Da: giuseppe.sartori-1386@postacertificata.gov.it
Inviato: lunedì 1 dicembre 2014 10:37
A: DGSalvanguardia.Ambientale@PEC.minambiente.it
Oggetto: Trasmissione osservazioni dell'associazione La Salsola su VIA Masterplan Aeroporto Marco Polo Tessera-Venezia
Allegati: Oss_La_Salsola1.pdf; Oss_La_Salsola2.pdf; Oss_La_Salsola5.pdf; Oss_La_Salsola4.pdf; Oss_La_Salsola3.pdf

Oggetto: OSSERVAZIONE n. 1 AL MASTERPLAN 2021 AEROPORTO MARCO POLO
TESSERA -VENEZIA (Codice procedura (ID_VIP): 2853)

ed in particolare modo all'elaborato di studio di impatto ambientale Sezione C , Quadro di riferimento ambientale, ASPETTI NATURALISTICI (Vegetazione, flora, fauna, ecosistemi) (codice elaborato = 23957-REL T103.0), dove l'area aeroportuale viene descritta e localizzata in **"in margine della laguna di Venezia"**(pagg. 9 e 80)

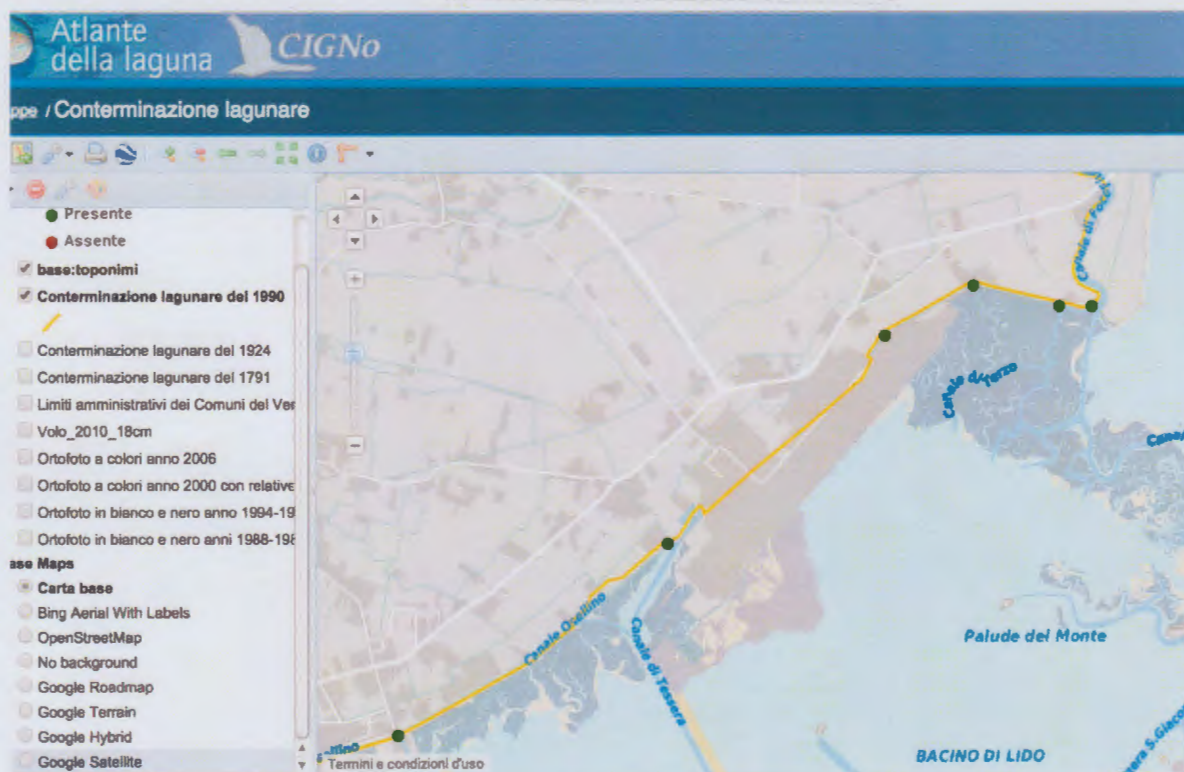
Infatti gran parte della struttura aeroportuale ed in particolare "le attrezzature destinate al volo" (le piste di arrivo e decollo) sono collocate in "pieno ambito lagunare" essendo parte della conterminazione lagunare storica e quella riformata nel 1990 (cfr. Fig. 1; Comune di Venezia Atlante della laguna <http://www.silvenezia.it/?q=node/97>).

Per tale ragione tutti gli elementi progettuali che non tengono conto di questa condizione normativa e territoriale devono essere aggiornati ed adeguati per

gli aspetti difformi e non consentiti dalle legislazioni speciali¹ che sovrintendono alla c.d. "Conterminazione lagunare".

In particolar modo si ricordano gli aspetti relativi ai divieti di imbonire (colmare) nuove aree lagunari quali quelle che il progetto prevede di fare per l'allargamento delle piste e delle altre attrezzature che si prevedono a supporto e incremento delle superfici aeroportuali

Si chiede pertanto che tutti gli interventi progettuali siano riconsiderati ai sensi e nel rispetto delle leggi e normative citate.
